**INFORME DE FISCALIZACIÓN**

LM-PI-UGERVN-10-2013

**RUTA NACIONAL N°303**

**MURO DE CONTENCIÓN MATA DE CAÑA**

**Figura N°3. Fotografías aéreas de la zona de estudio que muestran el sitio del proyecto.**

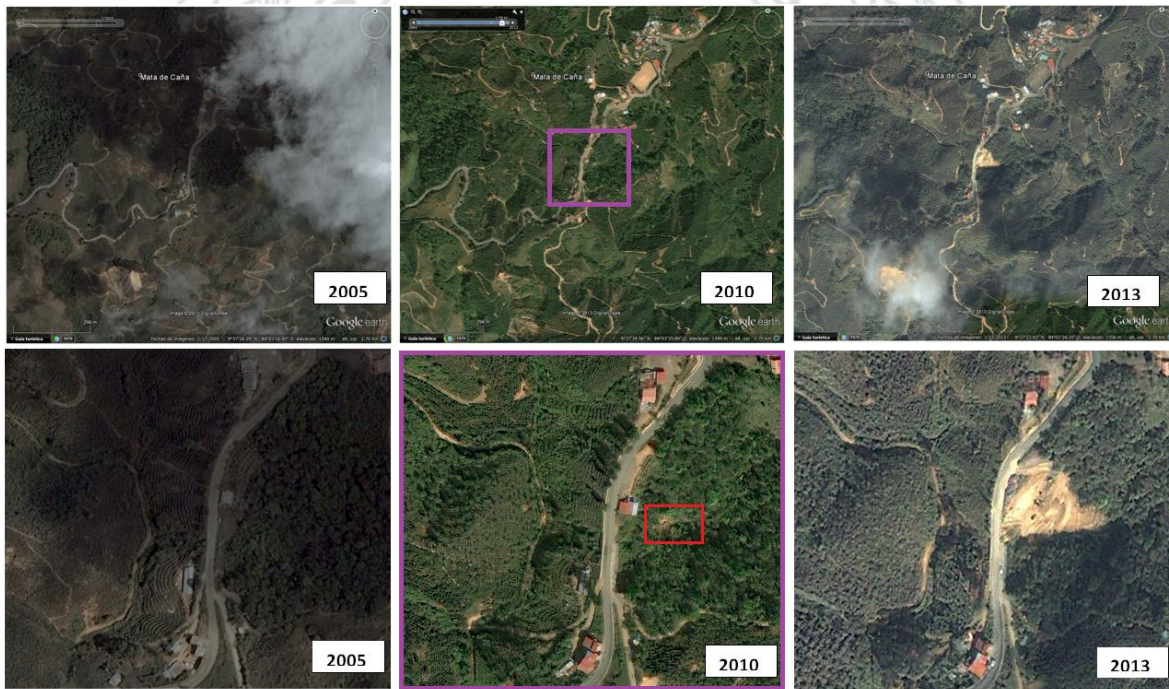
En el 2005 no se aprecian evidencias de deslizamiento en el sitio del proyecto, sin embargo en la imagen del 2010 se puede observar una pequeña cárcava en la zona que posteriormente se deslizo. En la fotografía del 2013 se observa el área afectada por el deslizamiento y los trabajos realizados durante la construcción del muro. Es importante poder identificar cárcavas y estructuras como la de la imagen del 2010 en otros tramos de la ruta 303, ya que puedan evolucionar a

deslizamientos importantes como ocurrió en este caso. Un mejor manejo de los drenajes y mantenimiento de cunetas en este tipo de zonas podría evitar situaciones similares.

- j) Realizar estudios para identificar otros sectores de la Ruta N°303 que pudieran estar presentando cárcavas, grietas o deterioros que puedan advertir de condiciones similares a las que provocaron el deslizamiento en el sitio.

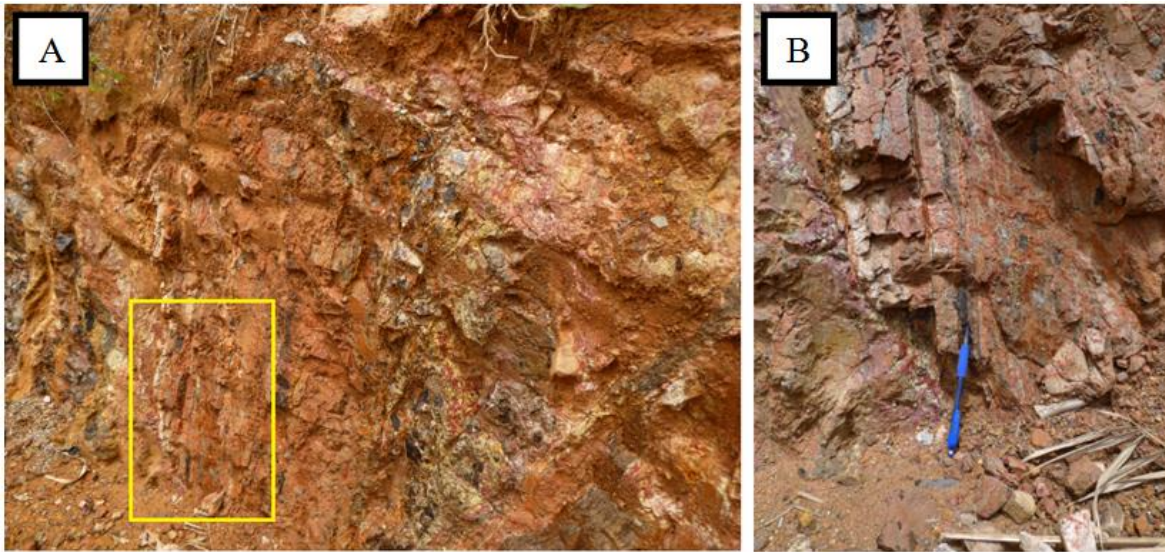
La litología presente en este sitio, corresponde con una secuencia de estratos centimétricos de areniscas y lutitas, en disposición subvertical, buzando levemente hacia el NW (ver fotografía en la parte inferior). Por lo observado en sitio, estos paquetes se encuentran muy alterados por acción de fluidos hidrotermales y han perdido todas sus propiedades físicas originales de roca hasta convertirse en arcillas. Presentan colores de alteración hidrotermal típicos (rojos y morados claros y oscuros) de óxidos de hierro y manganeso respectivamente. Además, se observaron estrías, planos de falla, y desplazamientos de varios centímetros en los estratos litológicos que sugieren ser tectónicos. Todo lo anterior sugiere que este sitio está ubicado dentro de una zona de falla importante.

La consistencia y calidad de este tipo de materiales arcillosos, similares a los encontrados en este sitio es muy pobre y su capacidad de soporte es muy baja. Además, pueden propiciar una mayor acumulación de agua infiltrada generando mayor peso en los taludes naturales y eventualmente disparando deslizamientos por exceso de lluvia. En la estación seca este material arcilloso tiende a contraerse y generar grietas que se pueden llegar a profundizar y formar cárcavas por acción de viento o escorrentía. Este tipo de material, no es recomendable como basamento de ningún tipo de construcción.

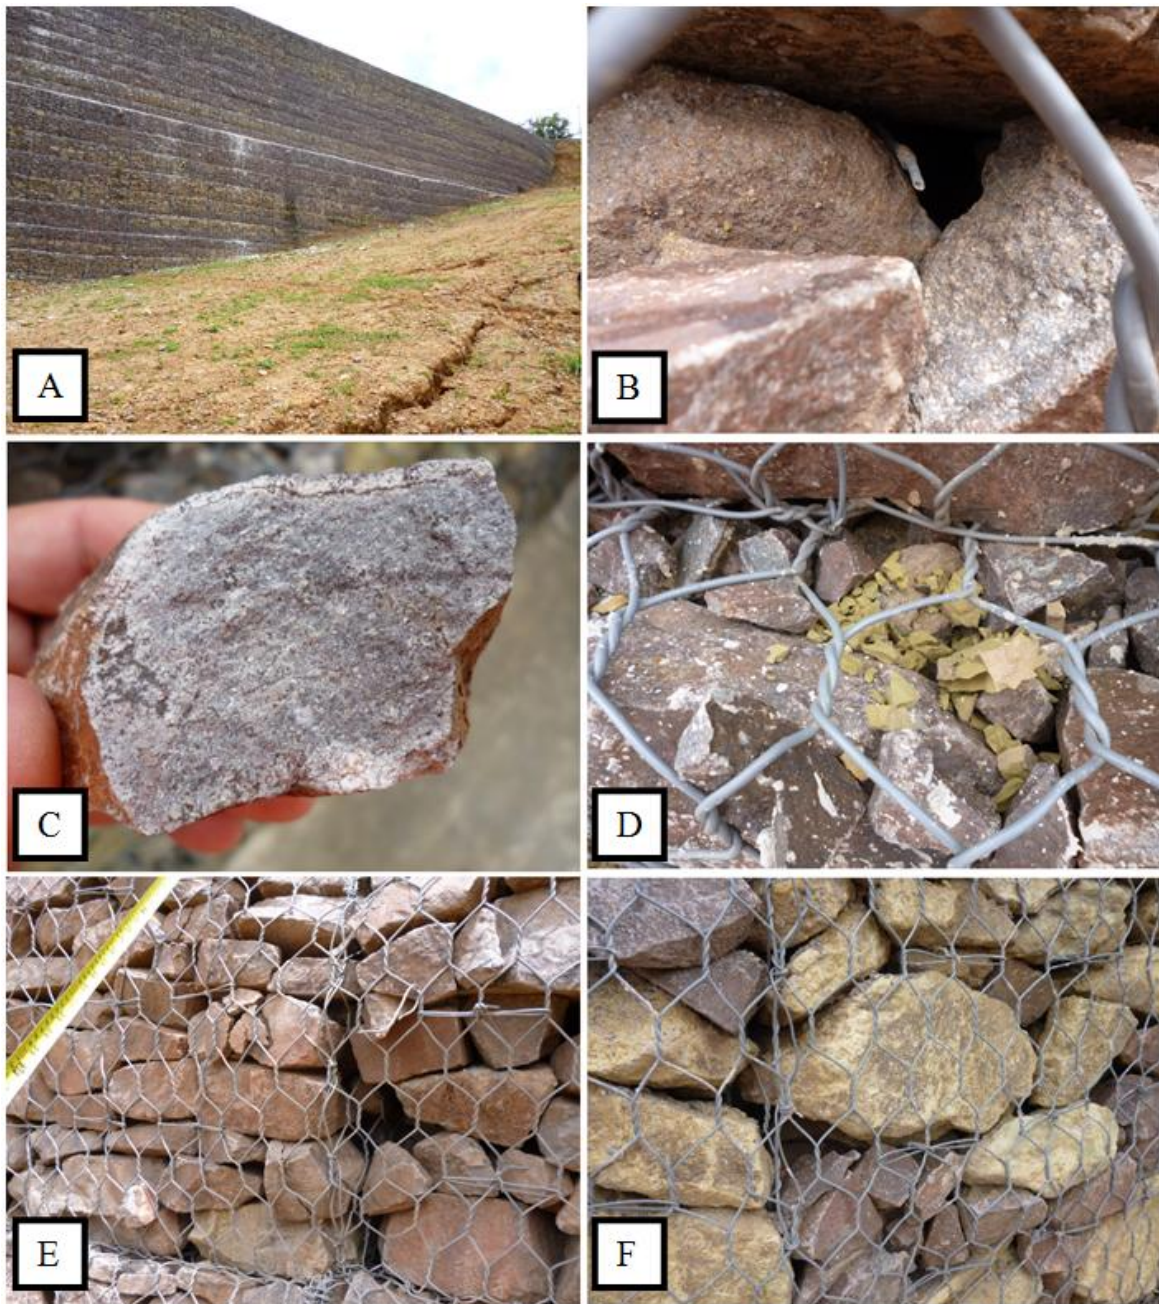
Dentro de las canastas de los gaviones, se encontró una mezcla de rocas de origen volcánico, algunas duras y sanas con una patina de alteración de color morado oscuro y otras rocas muy alteradas de muy poca dureza (se parten muy fácilmente con la piqueta) y de color café claro. Además se encontraron rocas totalmente alteradas (lutitas) dentro de los gaviones que se desmoronaban al contacto.

De acuerdo al manual CR-2010, para canastas de 0.3 m o mayores en la dimensión vertical, (como las utilizadas en el frente del muro), la dimensión máxima de los bloques tiene que ser de 200 mm y la mínima es de 100 mm. En el muro se encontraron bloques de mayor tamaño al máximo sugerido y de menor tamaño al mínimo sugerido hasta <50mm
